# 三菱配電・制御機器 セールスとサービス

## 800A フレーム漏電遮断器・漏電アラーム遮断器他 仕様変更のお知らせ

扱	A	日付	2021年1月	件名	800A フレーム漏電遮断器・漏電アラーム遮断器他 仕様変更のお知らせ
整理番号	山-1472	三菱電機(株)福山製作所

変更前	変更後
(例) NV800-SEW 3P 表面形  負荷側本体端子 表面形バー端子を 取付けた状態	 負荷側本体端子(左右極) 端子材料:銅 めっき:銀 表面形バー端子を取りはずした状態	 端子材料:アルミニウム めっき:すず

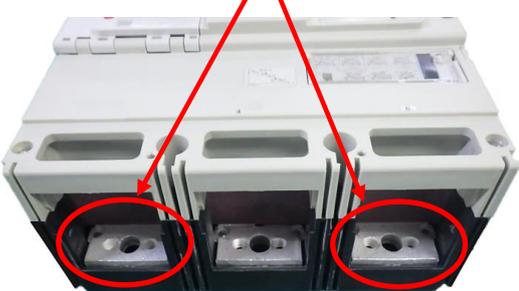
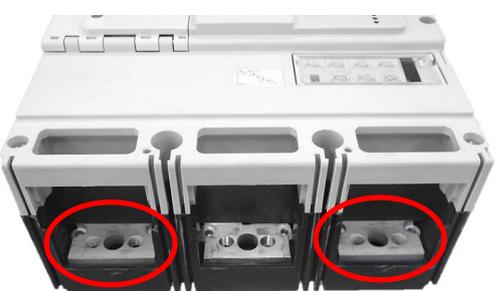
負荷側本体端子(左右極)の材料・めっきを変更いたします。

※材料・めっき変更に伴う性能(端子強度・温度上昇・接触抵抗・端子間抵抗)への影響はありません。
